COMUNE DI DOLCEDO

VERBALE DI DELIBERAZIONE DELLA GIUNTA COMUNALE

Parco eolico denominato "IMPERIA Monti Moro e Guardiabella" della potenza complessiva di 198,4 MW da realizzare nei Comuni di Aurigo, Borgomaro, Castellaro, Cipressa, Dolcedo, Pietrabruna, Pieve di Teco, Prelà, Rezzo con strada di accesso in San Lorenzo al Mare e Costarainera - Procedura di Valutazione di Impatto Ambientale ai sensi dell'art. 23 del D.Lgs. 152/2006 - Espressione parere

OGGETTO: [ID_VIP: 12674] Procedura di Valutazione di Impatto Ambientale ai sensi dell'art. 23 del D.Lgs.152/2006 relativa alla realizzazione del parco eolico denominato "IMPERIA Monti Moro e Guardiabella", della potenza complessiva di 198,4 MW da realizzare nei Comuni di Aurigo, Borgomaro, Castellaro, Cipressa, Dolcedo, Pietrabruna, Pieve di Teco, Prelà, Rezzo con strada di accesso in San Lorenzo al Mare e Costarainera (IM). Proponente: 18PIUENERGIA S.r.l. **PARERE ex art. 24 comma 3 D. Lgs n. 152/2006.**

STRALCIO ELABORATO DI PROGETTO
22109_EO_DE_GN_D_01_0001_A_Inquadramento_su_ortofoto

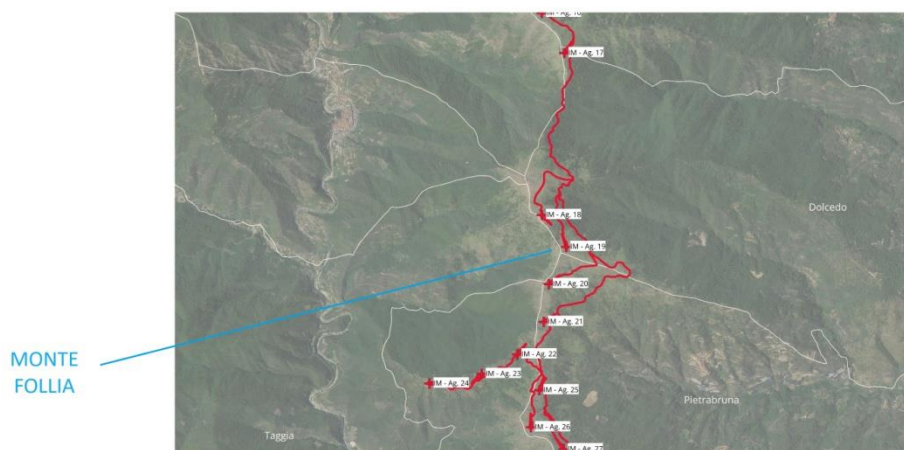
Si osserva, inoltre, l'OMESSA ANALISI dell'impatto sull'Area di Interesse Archeologico del "MONTE FOLLIA".

Dagli elaborati progettuali, si evince la certa compromissione dell'integrità del sito, in conseguenza della realizzazione dell'intervento, con particolare riguardo alle torri eoliche nn. 18 e 19 e alle opere di accesso, come di seguito rappresentato.
